## Optimizaciones al Diseño de Ingeniería de la Primera Línea del Metro de Quito

## CARACTERÍSTICAS GENERALES DE LA OPTIMIZACIÓN

## CONTRATO COMPLEMENTARIO N°1 GMQ

### **MEJORAS:**

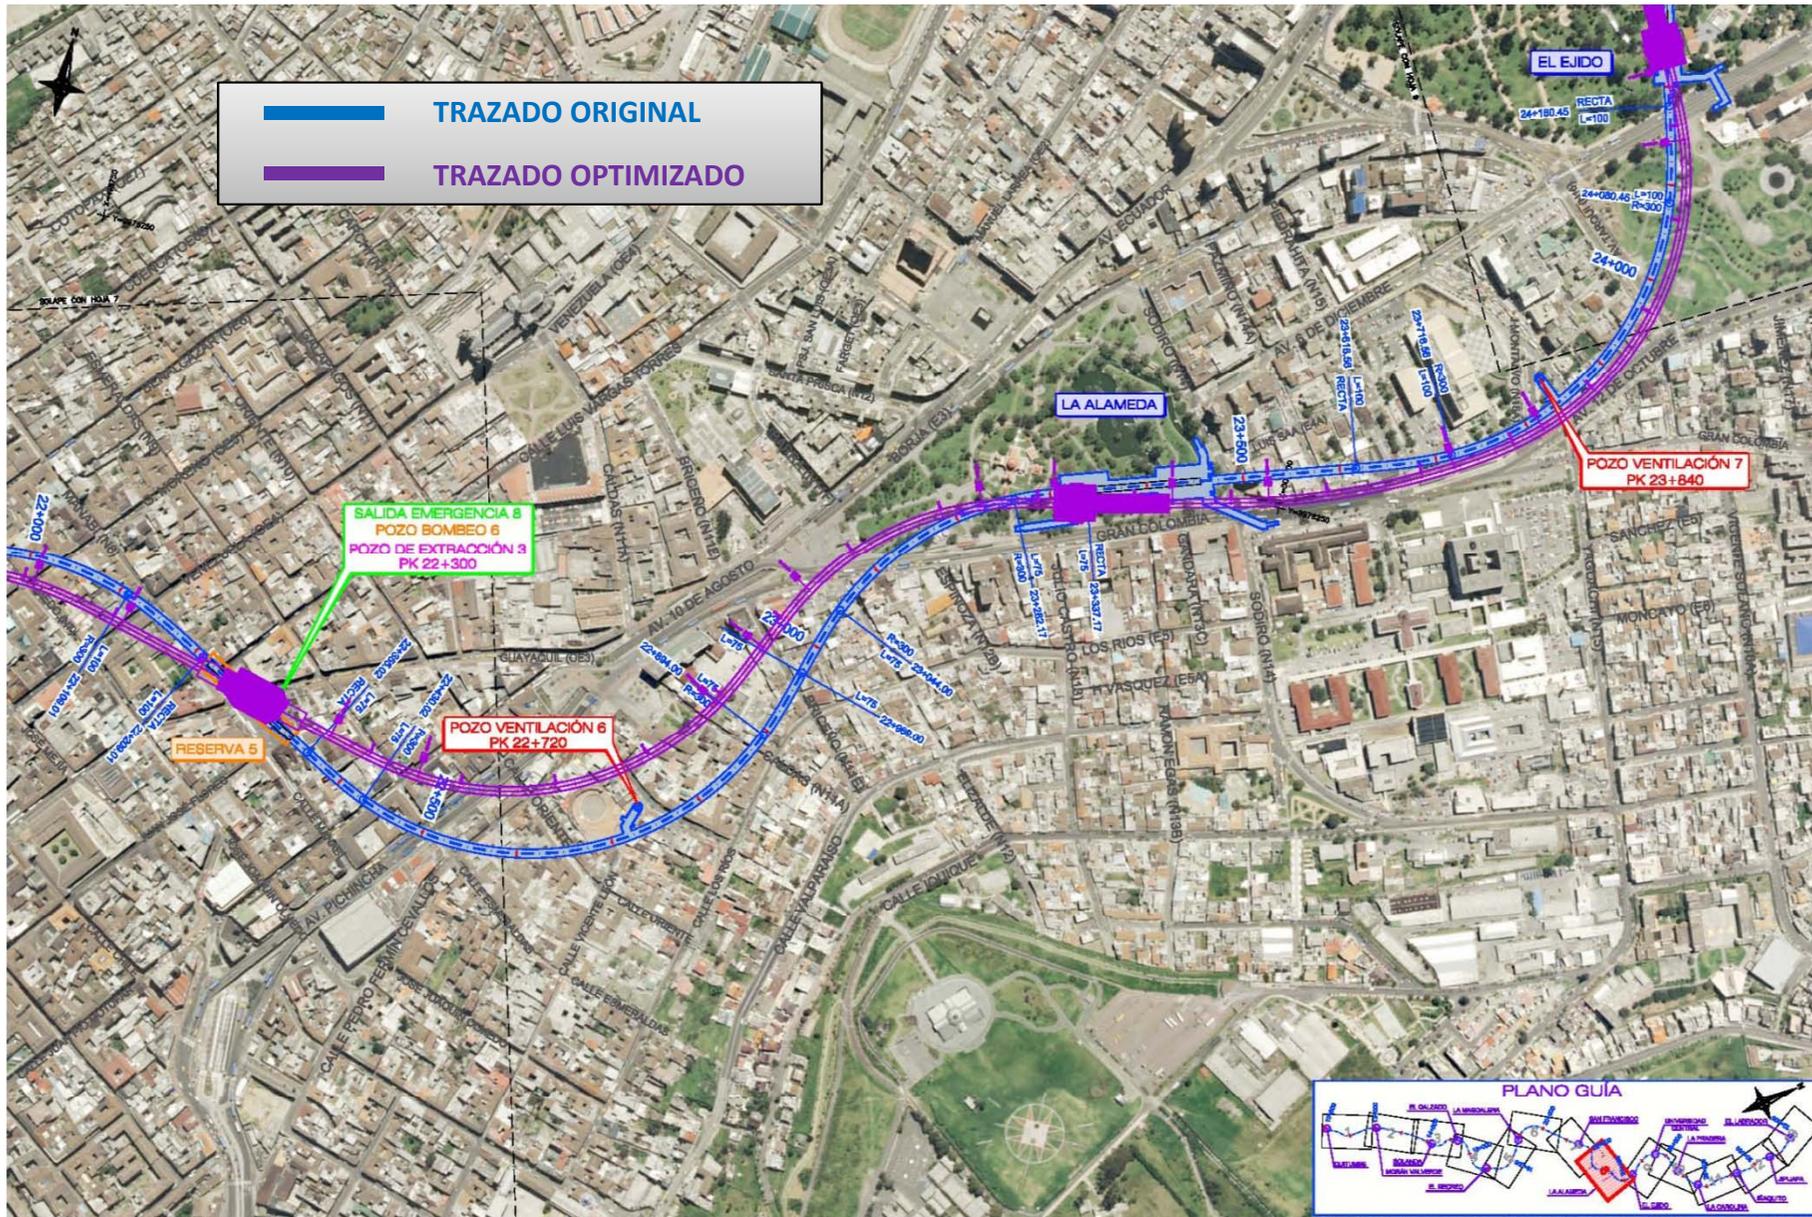
- 1) Aumenta el volumen de la estación (de 60.000 a 72.000 m<sup>3</sup>) pero se hace todo con pilotes.
- 2) Se eliminan los cañones y galerías.
- 3) Se elimina el acceso de Santa Clara y los túneles de conexión con la estación (30.000 m<sup>3</sup> de excavación y 4 escaleras mecánicas).

- ✓ Se facilita la construcción al evitar las galerías laterales de la estación, y además se puede hacer casi toda la estación desde fuera de la plaza.
- ✓ Se elimina el acceso de Santa Clara (requerimiento UNESCO).
- ✓ Conexión directa entre la estación y el intercambiador de 24 de Mayo.
- ✓ Se sustituye el teatro por una sala de exposiciones (protección civil más favorable).

## TRAMO TÚNEL ENTRE SAN FRANCISCO Y LA ALAMEDA

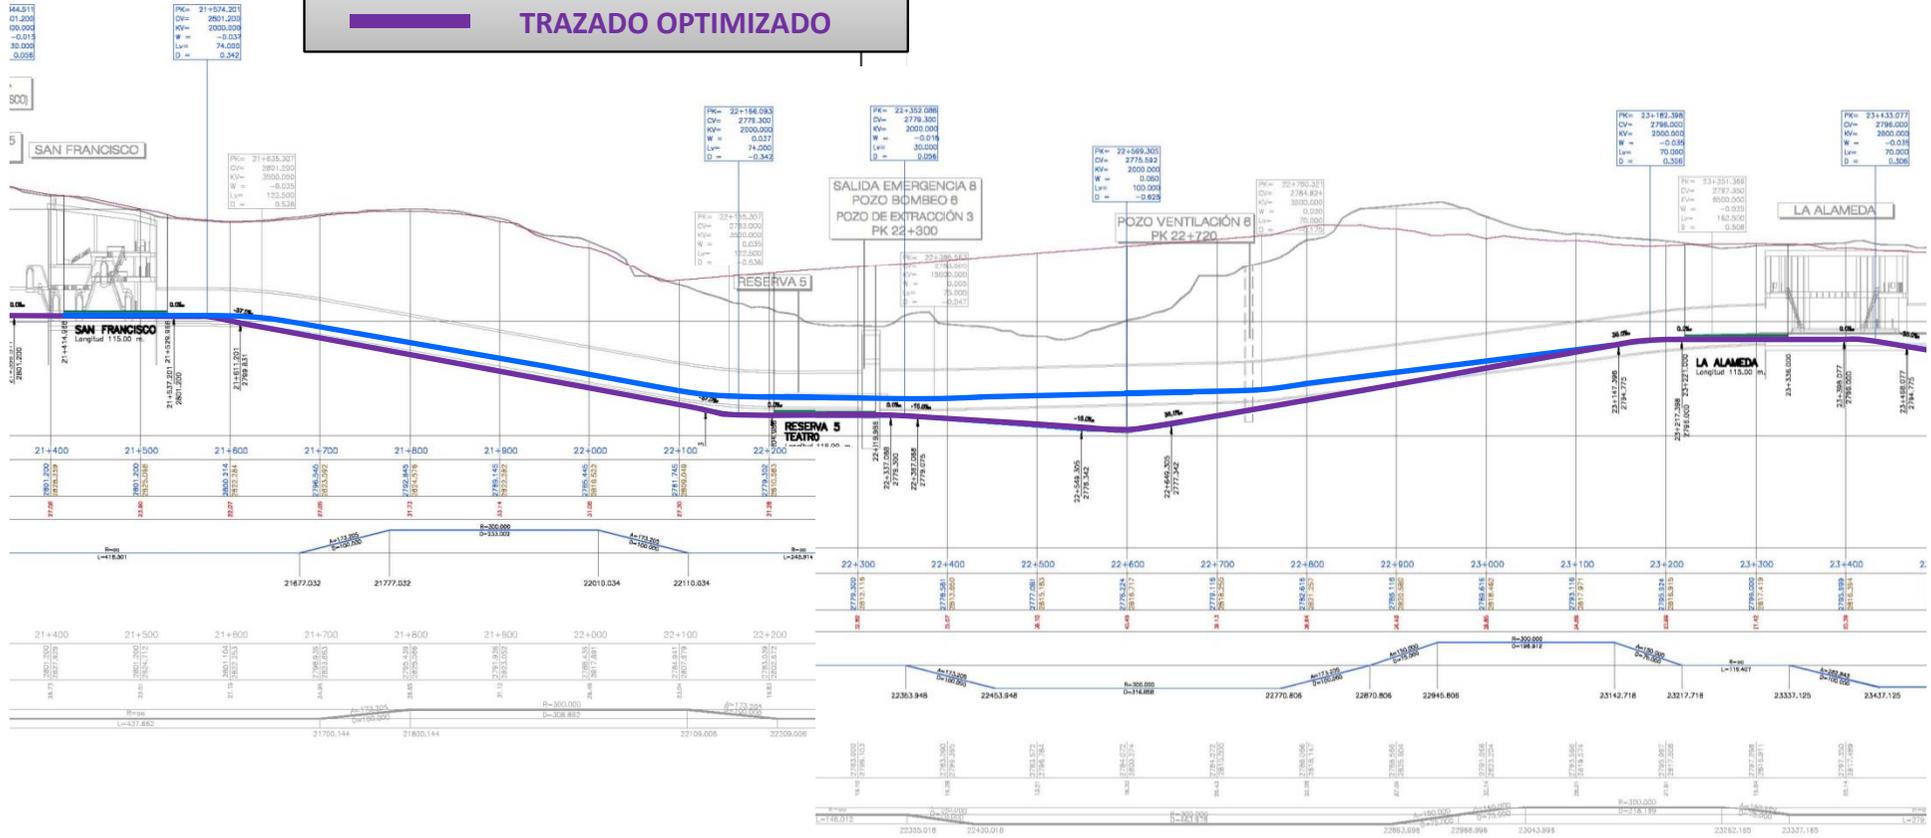
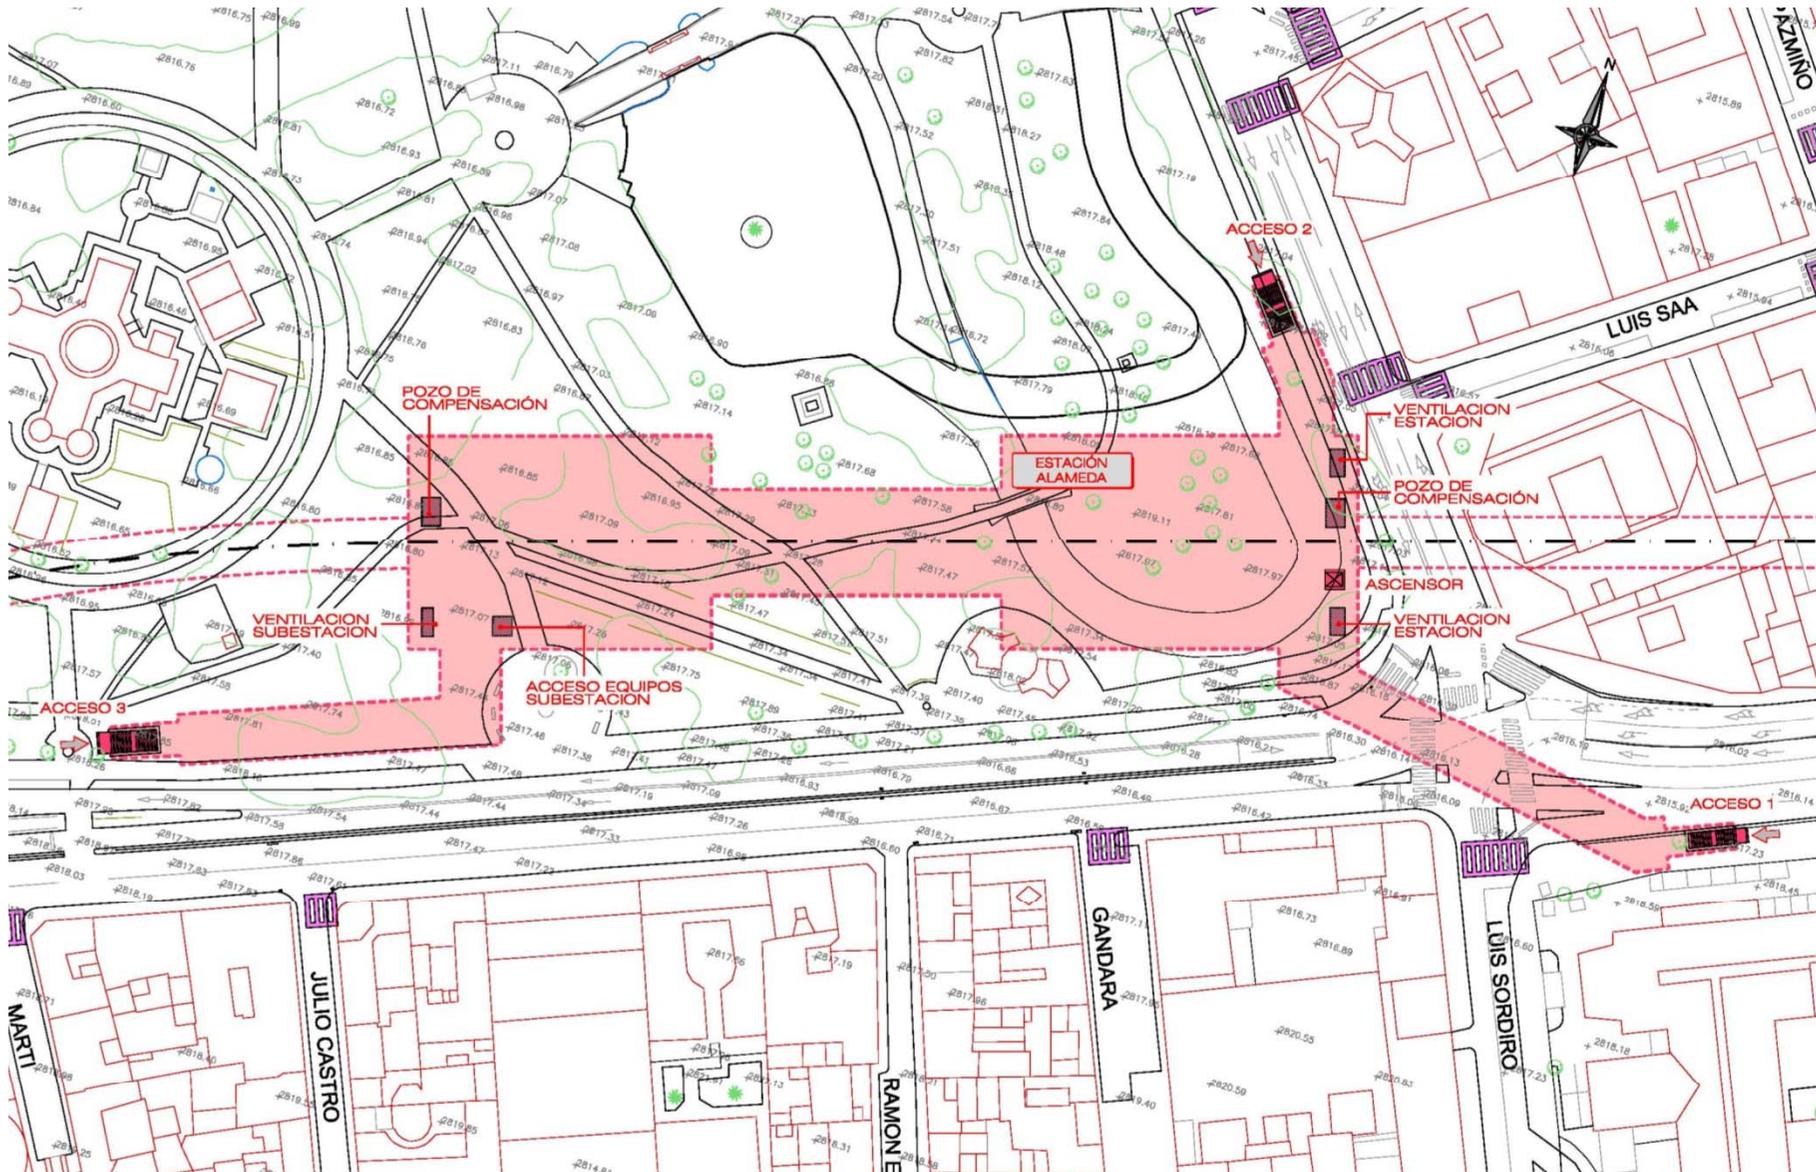
- 1) Reajuste del trazado en planta como consecuencia del diseño conceptual de la estación de El Teatro en la Reserva 5.
- 2) Profundización del trazado para aumentar la cobertura de terreno al paso bajo edificaciones.

- ✓ Se incrementa la seguridad al haber mayor espesor de terreno sobre el túnel.

## ESTACIÓN 08 – LA ALAMEDA

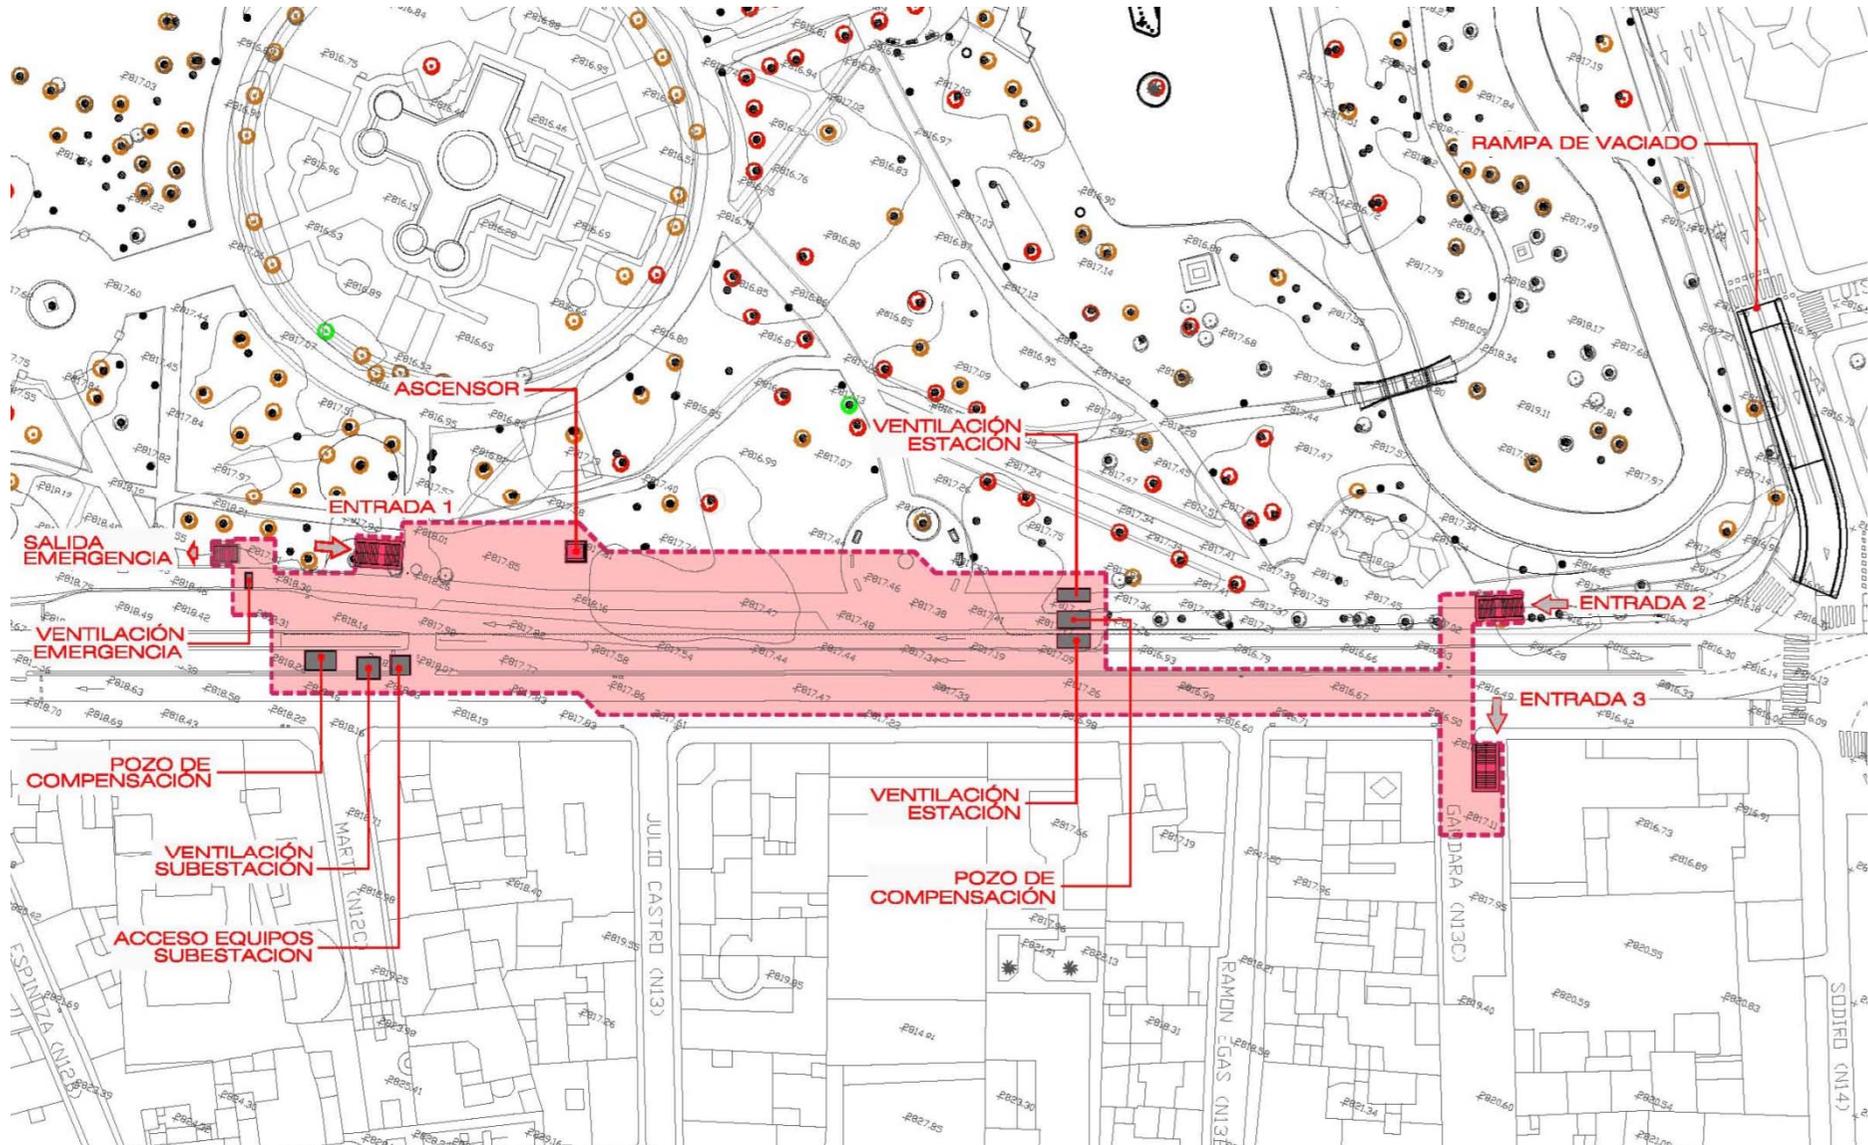
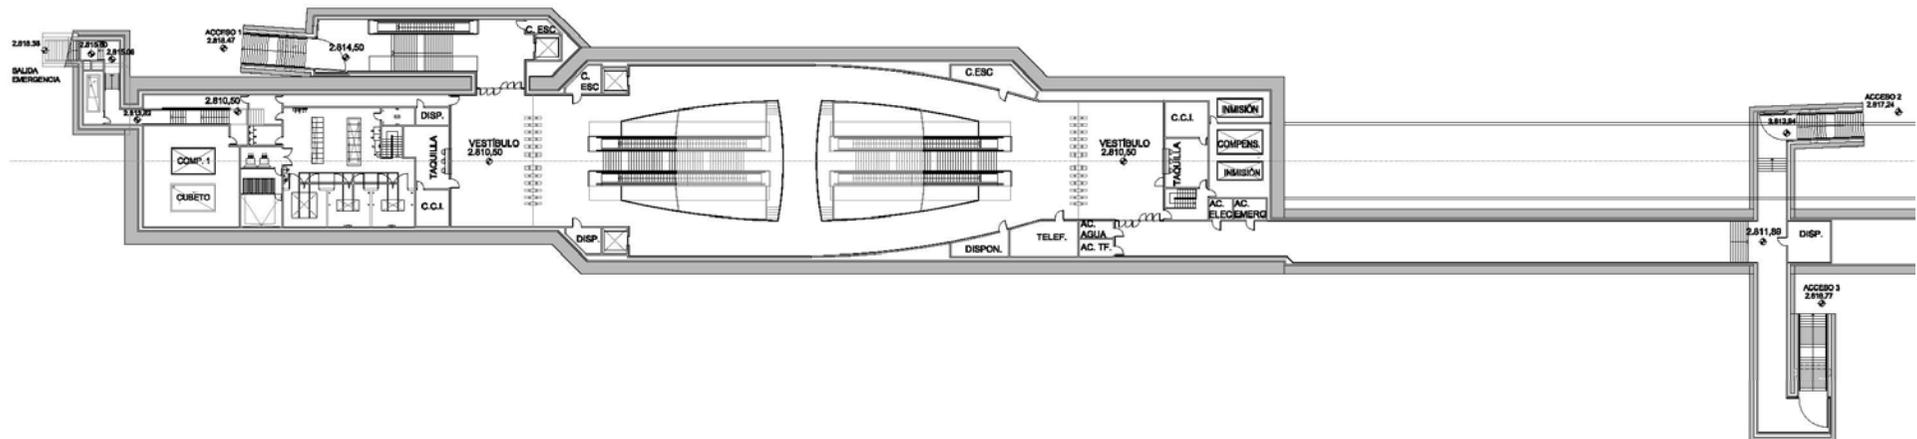
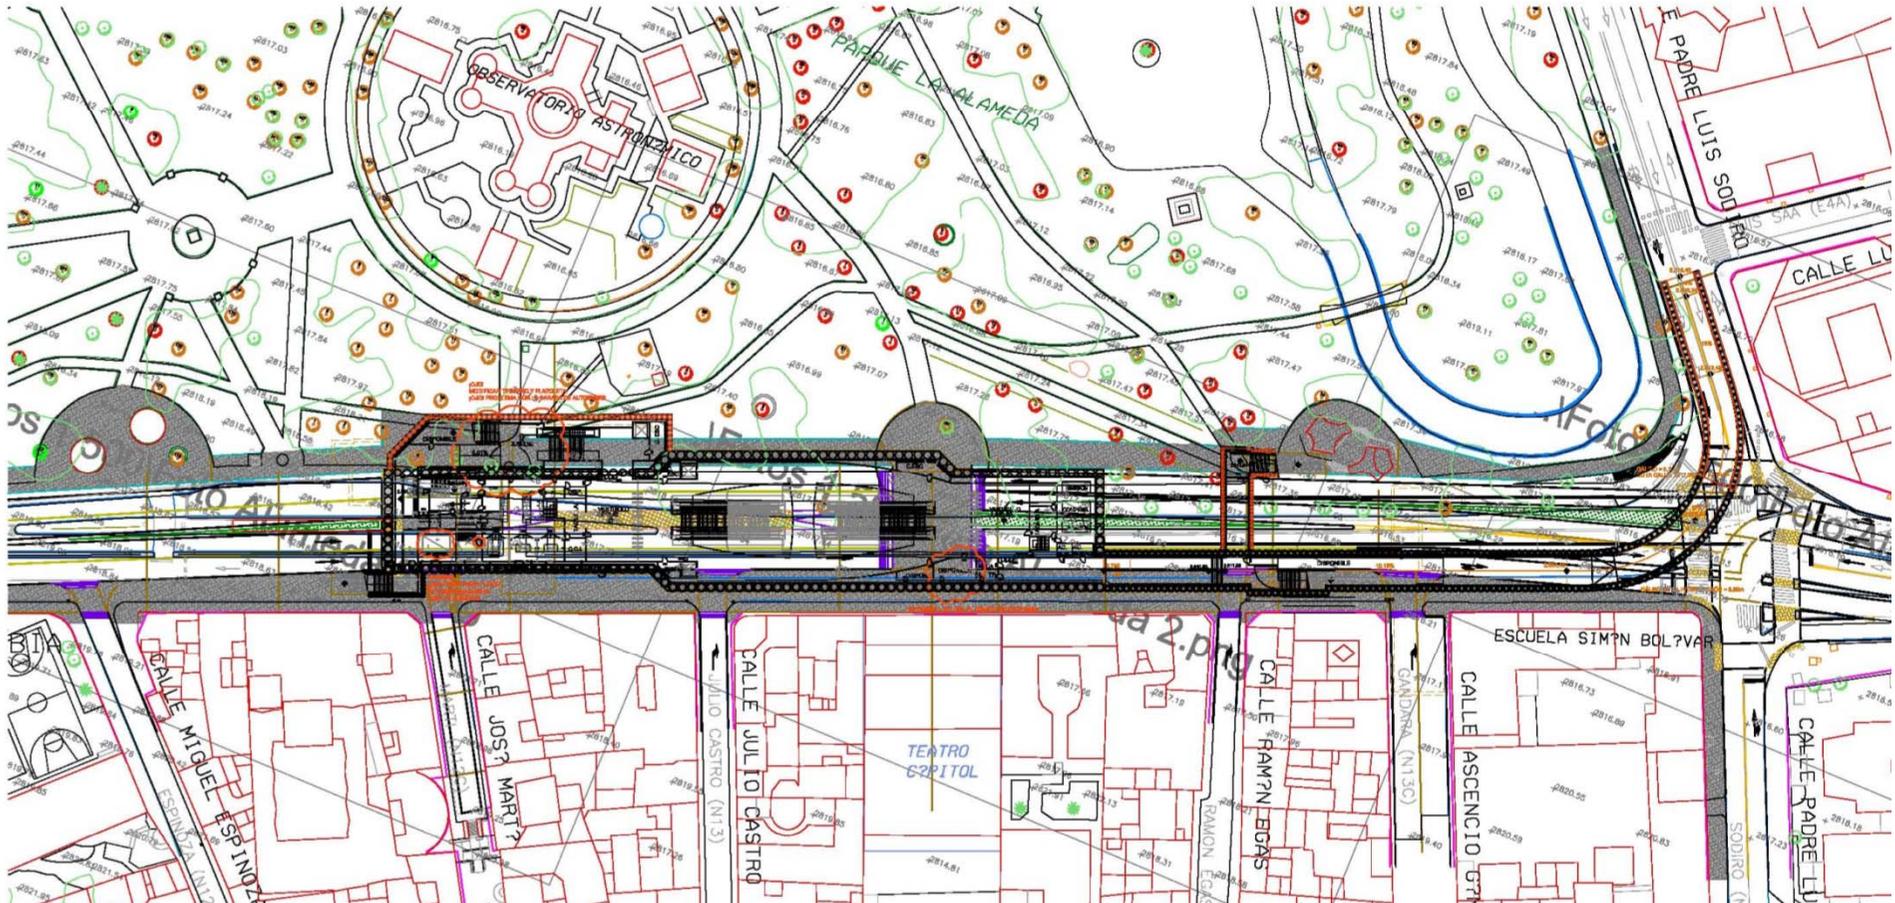
- 1) Se cambia a un modelo de estación tipo “San Francisco”.
- 2) Se reduce el volumen de la estación (de 101.000 a 70.000 m<sup>3</sup>)
- 3) Se reduce la superficie de ocupación de 4.800 al entorno de 3.000 m<sup>2</sup>.
- 4) Se eliminan las pilas pilote.

- ✓ Con la posición de la estación se evita el paso bajo un edificio de varias alturas.
- ✓ Se consigue compatibilizar la solución de la estación con los árboles patrimoniales del parque.
- ✓ Se reduce notablemente el volumen de la estación y se eliminan las 28 pilas pilote.
